# **ENQUETE PUBLIQUE**

## **Modification n°3 du Plan Local d'Urbanisme**

**Orgeval**

**RAPPORT, AVIS et CONCLUSIONS MOTIVEES**

#### 8.4. Demande d'autorisation de terrassons

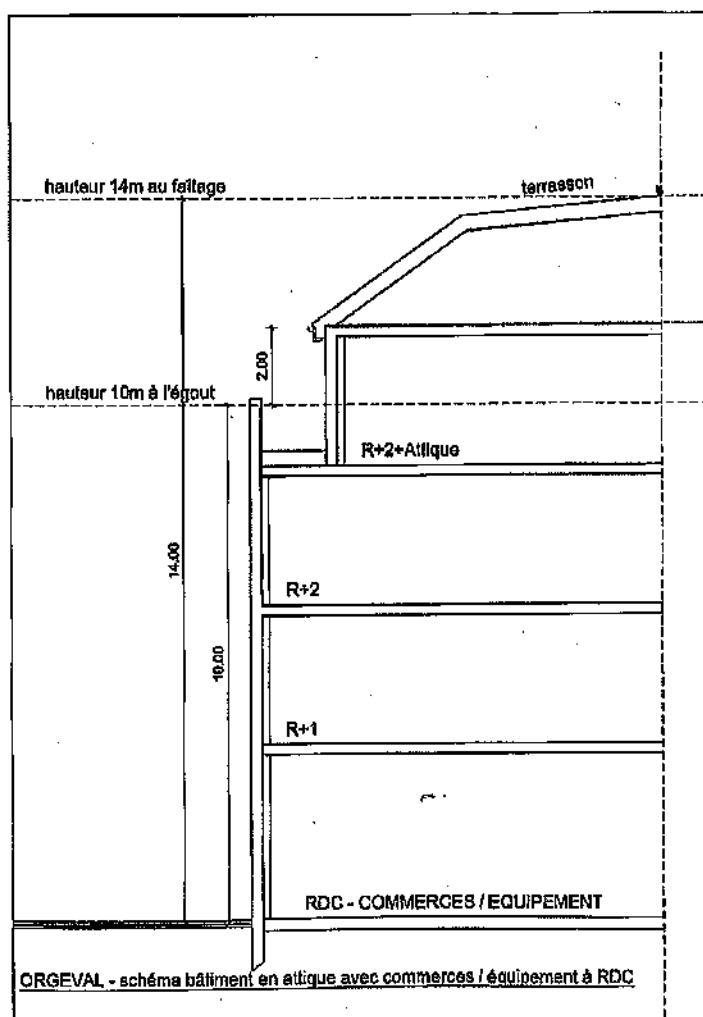
Le concessionnaire retenu pour ce projet, Les Nouveaux Constructeurs, demande une modification du règlement de la zone 1AUDa et de l'art. 13.1. concernant l'autorisation des terrassons. Ils souhaitent voir supprimer la limitation que autorise ce type de toiture uniquement « lorsqu'il y a des commerces ou des équipements en rez de chaussée » ; afin de leur permettre à harmoniser les constructions entre elles dans le nouveau quartier Feucherolles Colombet.

Une personne s'oppose à cette demande, la considérant non conforme au projet voté en Conseil Municipal ; cela va rajouter un étage.

*Le terrasson est un toit à deux pentes avec une pente très faible sur la partie du faitage (cf. schéma) ; ce qui n'ajoute pas d'étage et l'aspect vu du sol est très peu modifié. Il ne s'agit pas de terrasses qui sont autorisées dans le PLU.*

Je partage l'avis de la commune et accepte cette modification, dans la mesure où la hauteur au faitage reste limitée à 14 m et à l'égout à 10 m ; et étant donné que ce type de toiture est déjà autorisé lorsqu'il y a des commerces en rez de chaussée.
